## ZAC BEGLES GARONNE

Compte rendu de l'atelier « cartes sur table » du 10 juin 2024 avec le Comité Citoyen

# CARTE MOBILITE

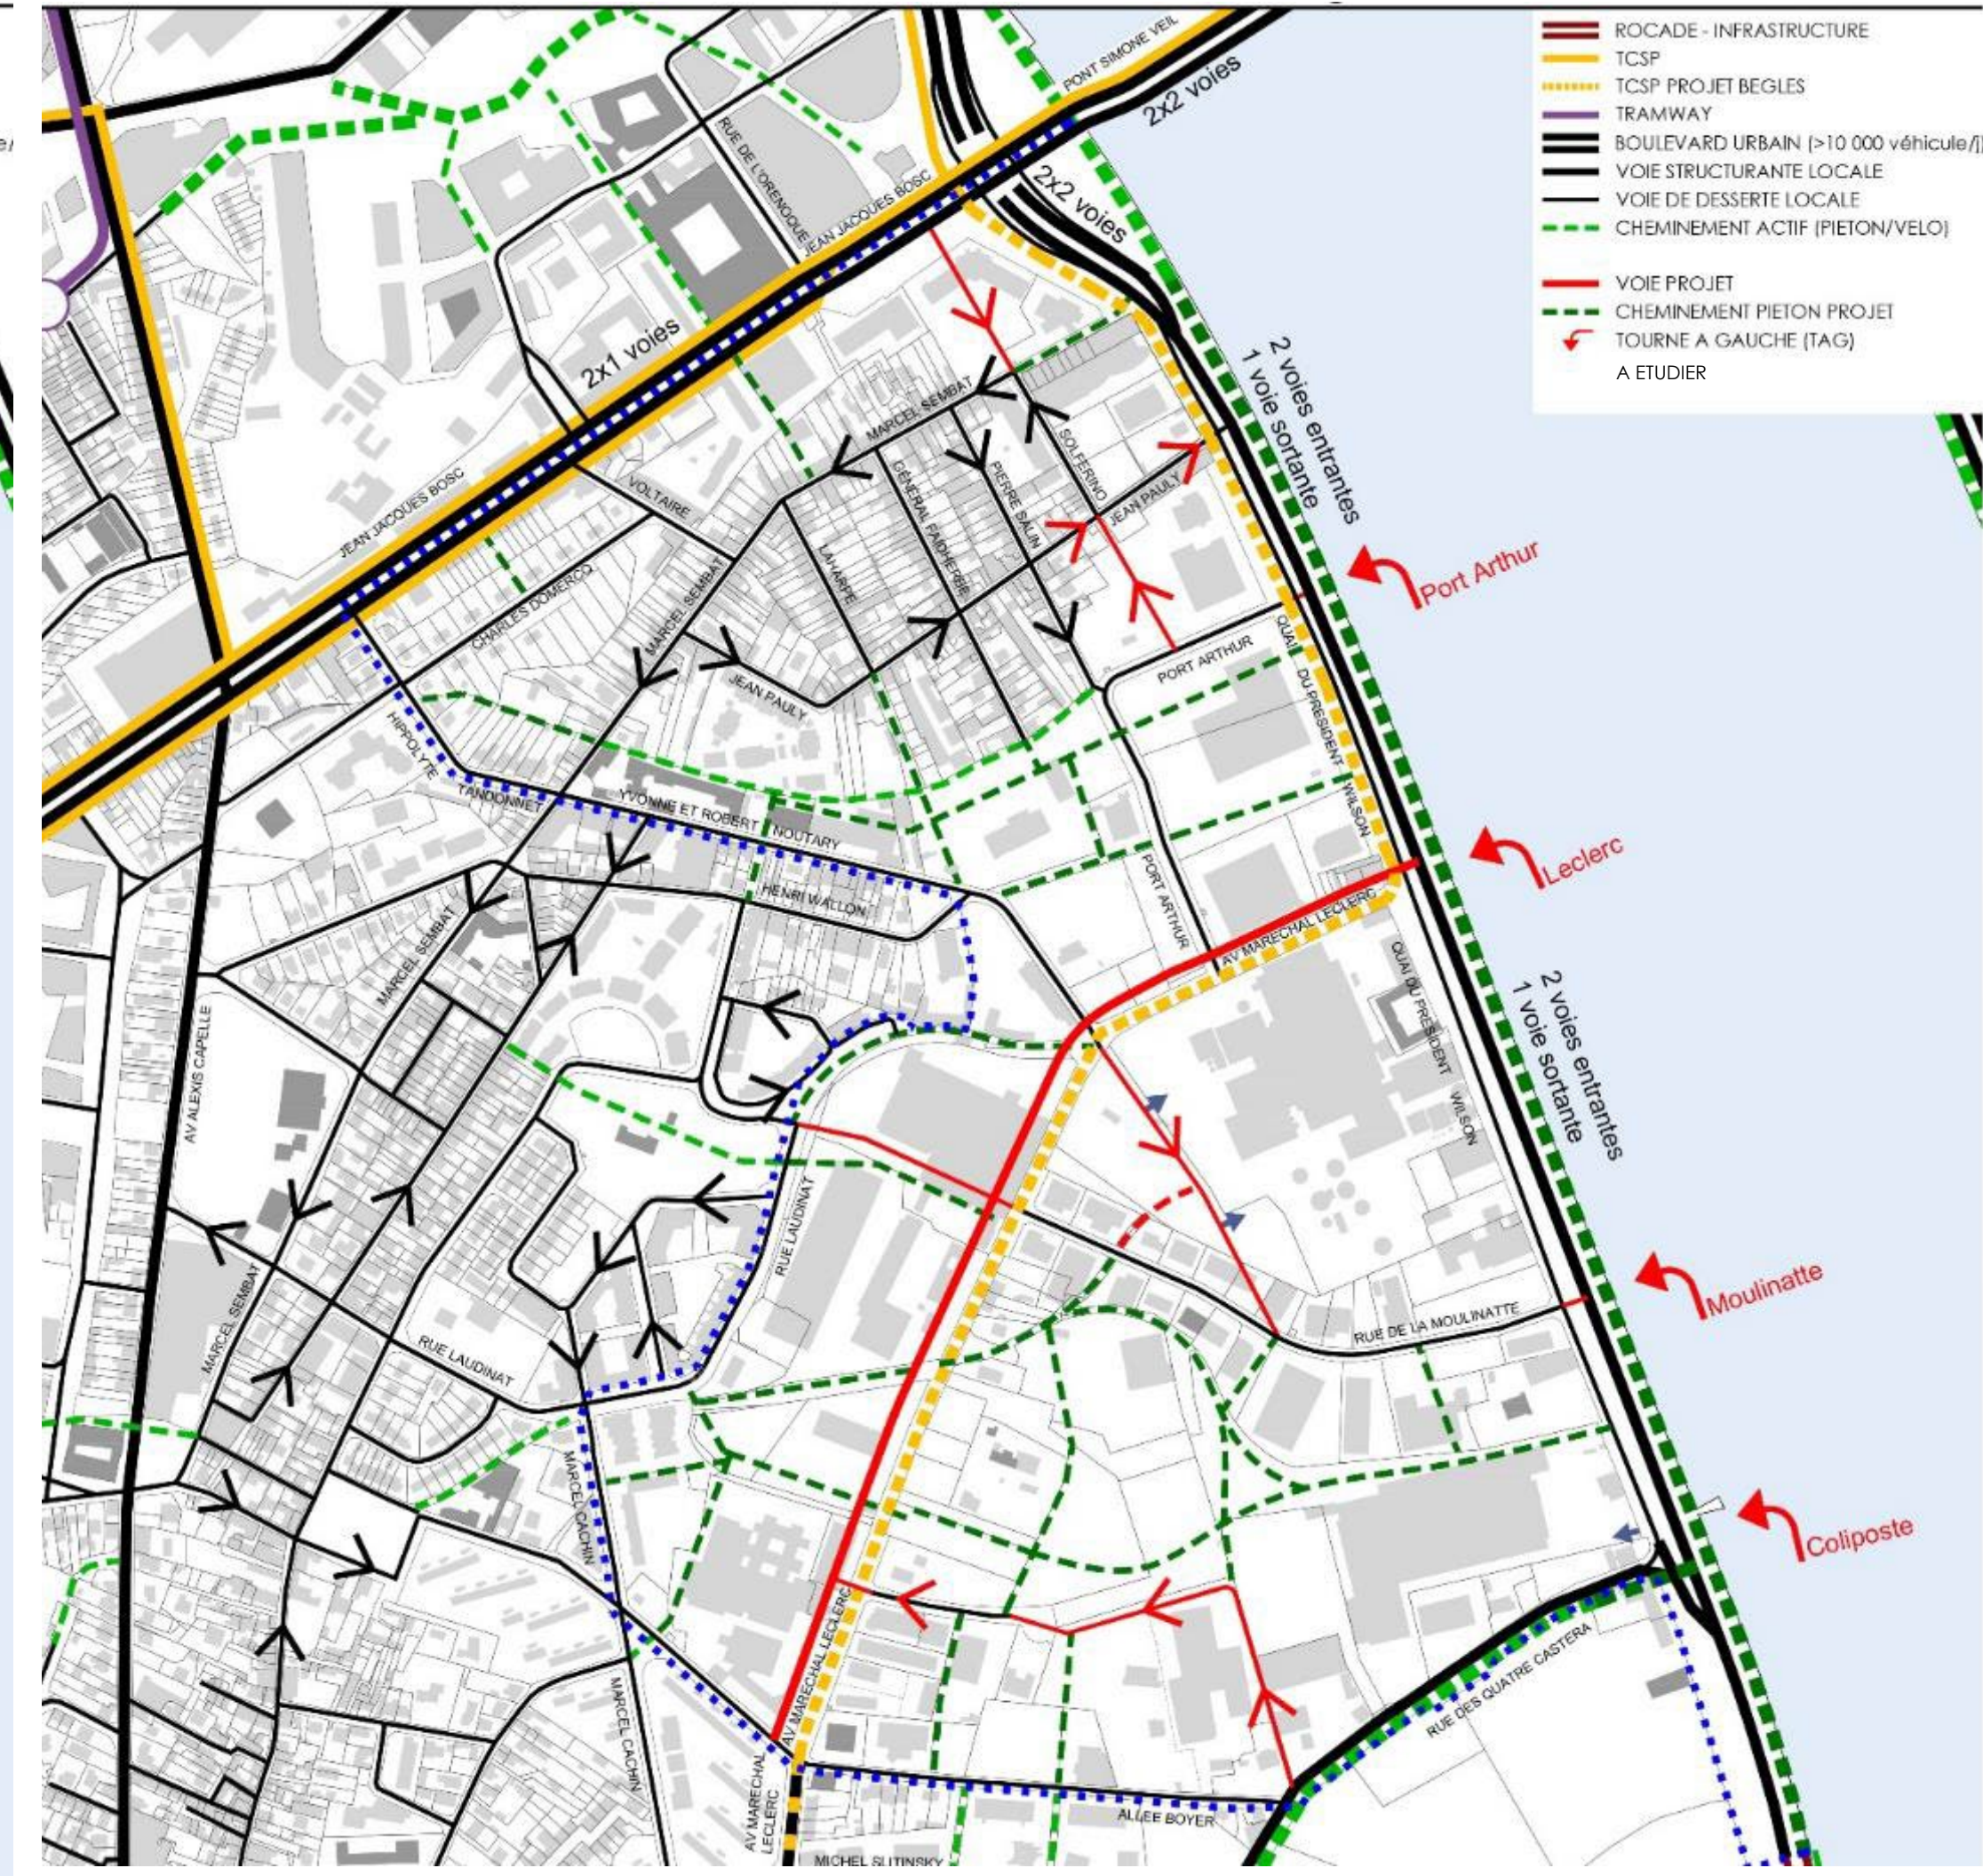
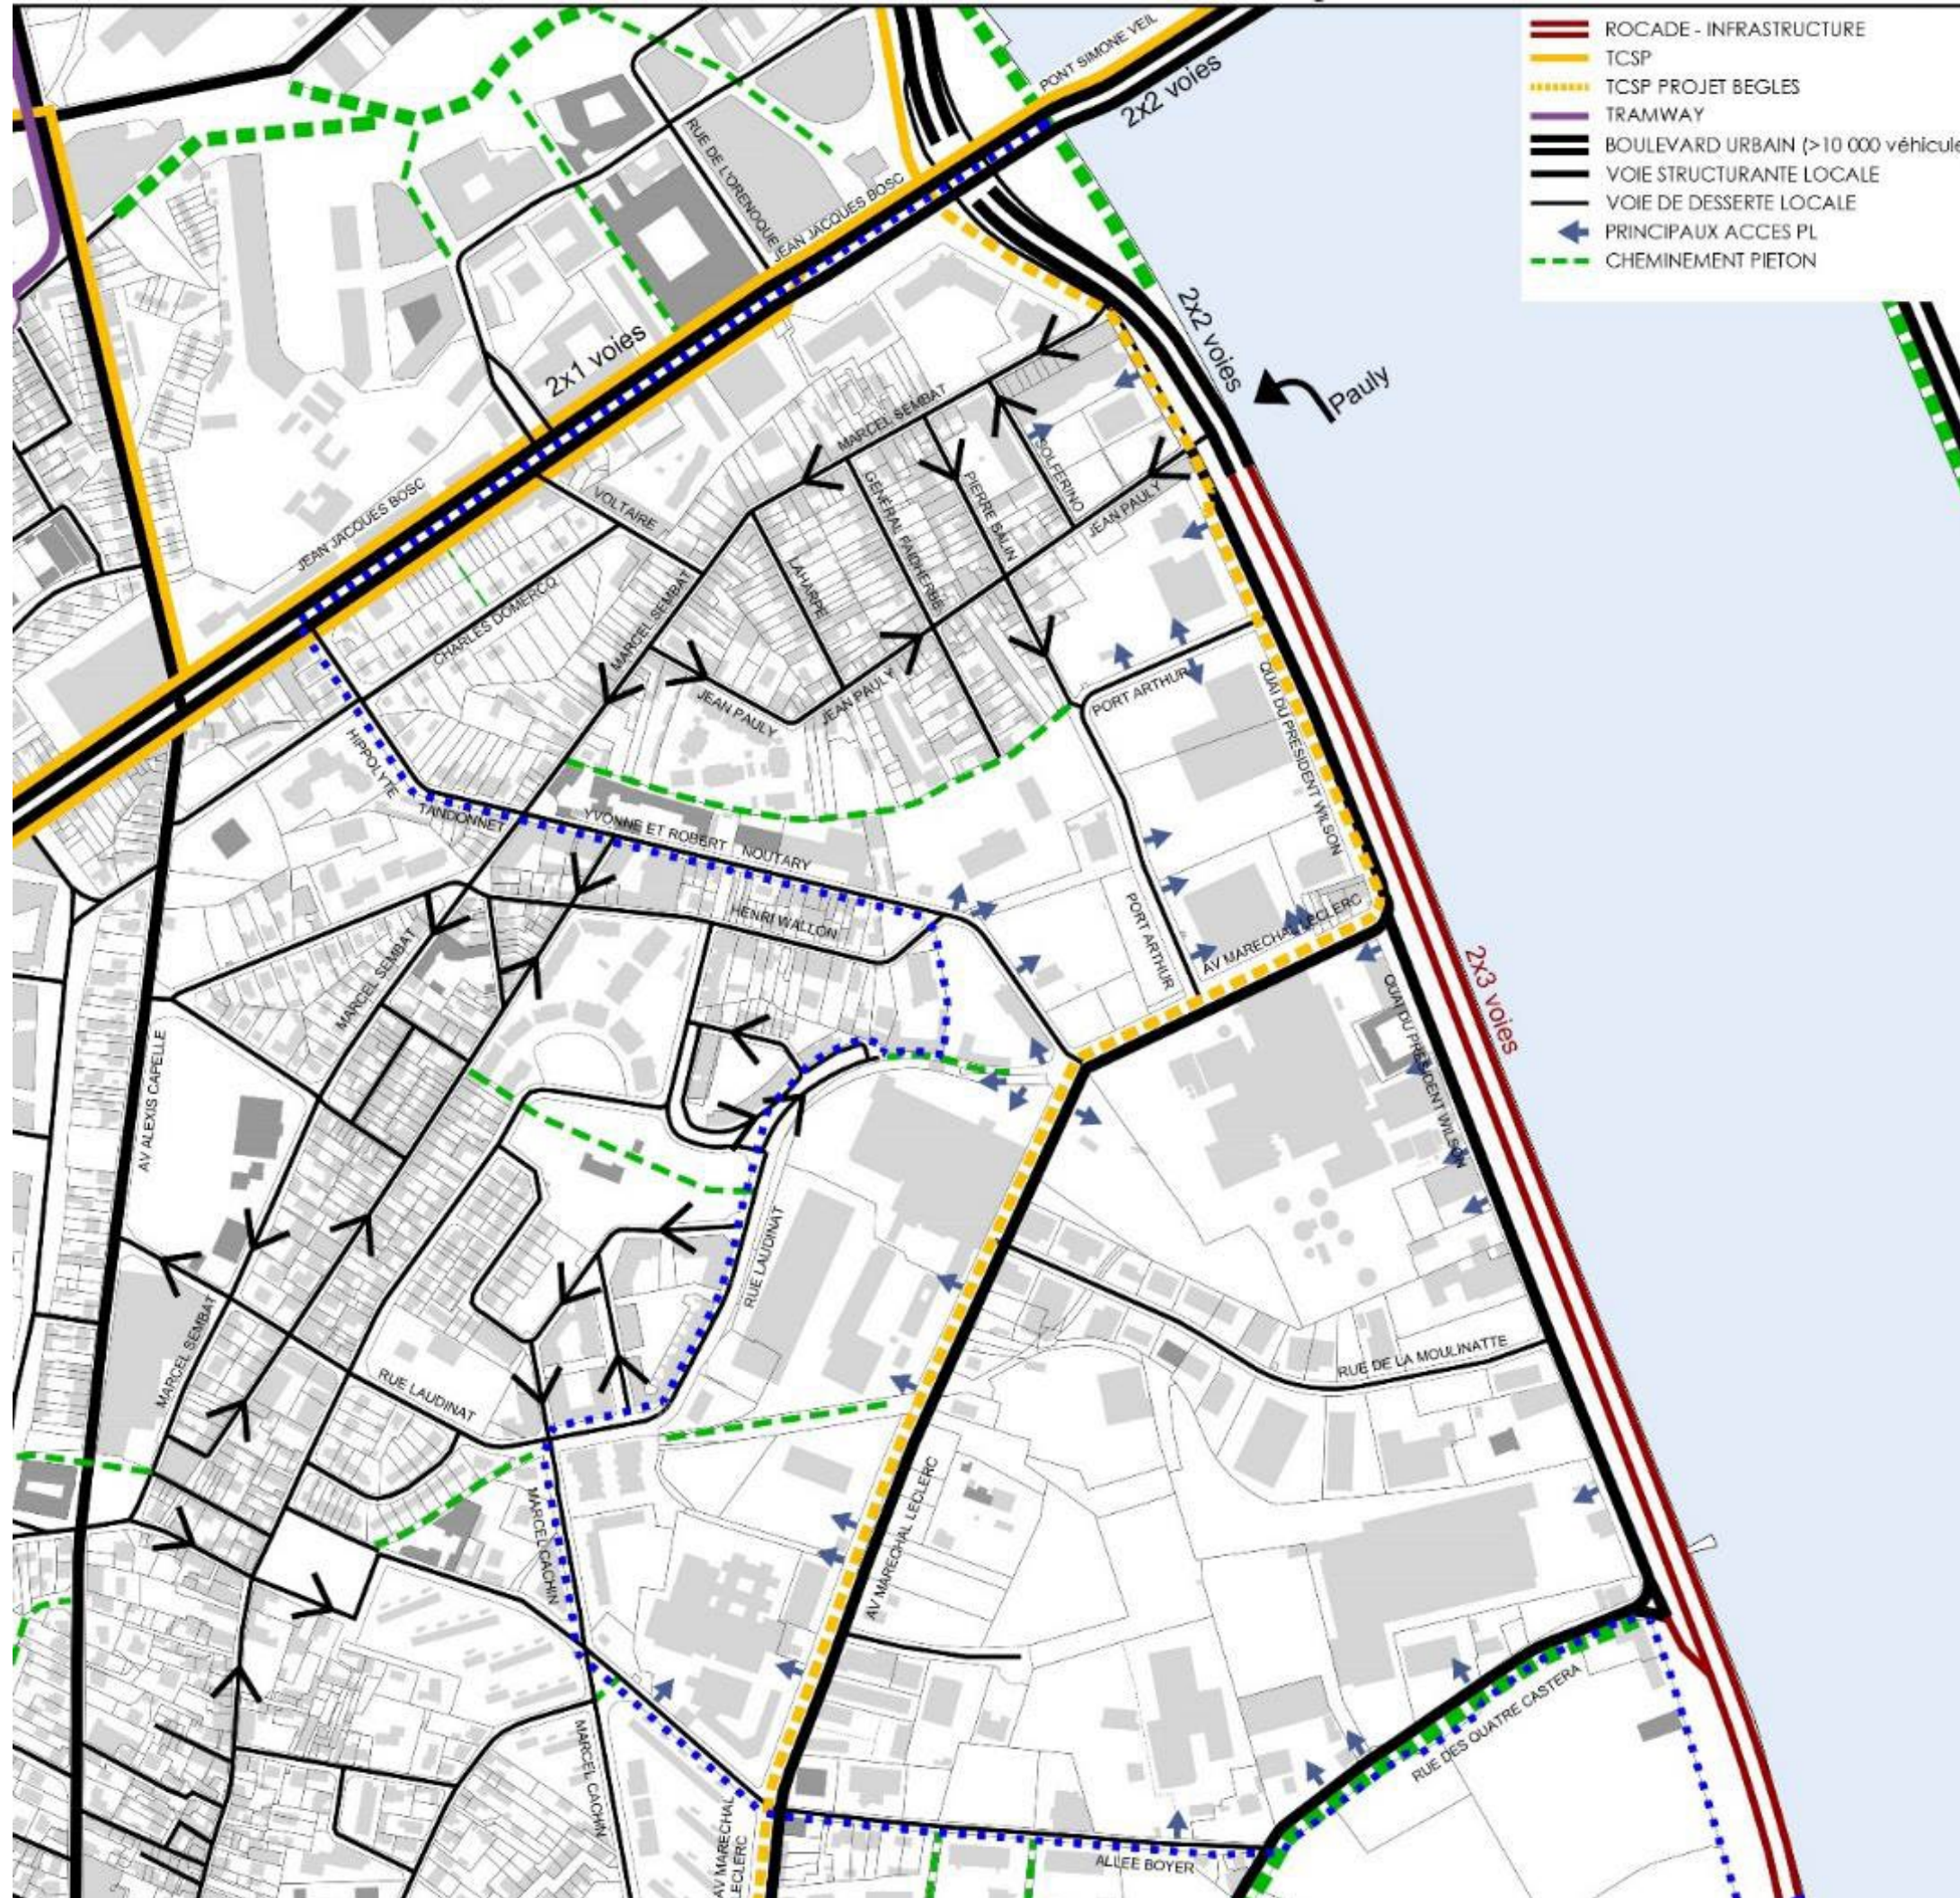
Au total, 4 « tourne à gauche » sont aujourd'hui à l'étude :

Réponse de Jean-Marc BICHAT : Non, l’idée est de créer des carrefours urbains. Il y a 2 voies de circulation dans chaque sens + des « tourne à gauche » qui s’apparentent à des carrefours urbains.

Réponse de Franck FAUCHEUX : Que l’on soit en 2x3 ou 2x2 voies, les premières modélisations montrent qu’il n’y a pas de différence majeure sur la circulation. Les bouchons se produisent dans les 2 cas. On étudie donc plusieurs scénarios en modulant les nombres de voies montantes et descendantes pour mesurer l’impact sur la rocade et sur le report des flux vers la rive droite.
